시 정 요 구

제 목 결빙방지재 수량 부적정

소 관 부 서 ○○건설사업단

[그림] 결빙방지재 혼입포장 모식도

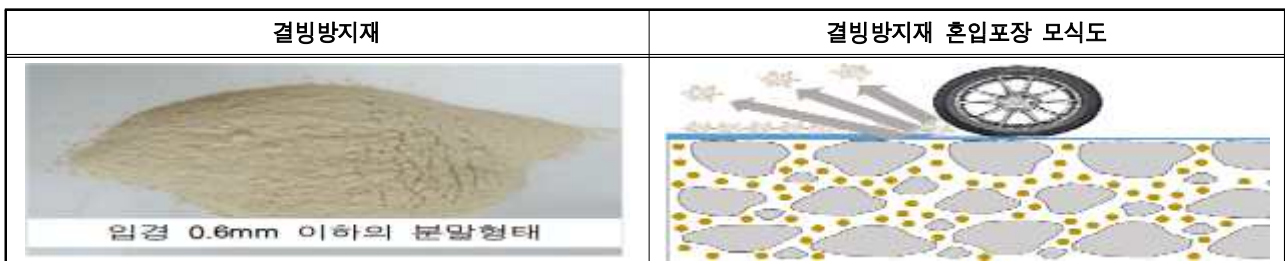
그런데 ○○건설사업단은 ㄱㄴ 제1공구 본선 STA.0+781~STA.0+806 배수성 포장 구간의 경우 제외해야 하는 결빙방지재 23ton을 혼입하는 것으로 설계되어 있는 등 [표 1]과 같이 3개 구간에서 결빙방지재 152ton이 배수성 포장 구간에 반영되어 있는데도 그대로 두고 있다.

뿐만 아니라, 위 사업단은 ㄱㄴ 제1공구 내역서에 수량 오류로 인하여 결빙 방지재 599ton이 과다하게 설계에 반영되어 있는 등 총 751ton의 결빙방지재가 과다 계상되어 있어 공사비 1,877,500 천 원 상당액을 감액 조치해야 하는데도 그대로 두고 있다.

조치할 사항 ○○건설사업단장은 과다하게 반영된 1,877,500천 원 상당의 공사비를 「공사계약일반조건」 제19조 내지 제20조의 약정에 따라 설계변경 감액·조치하시기 바랍니다.(시정)
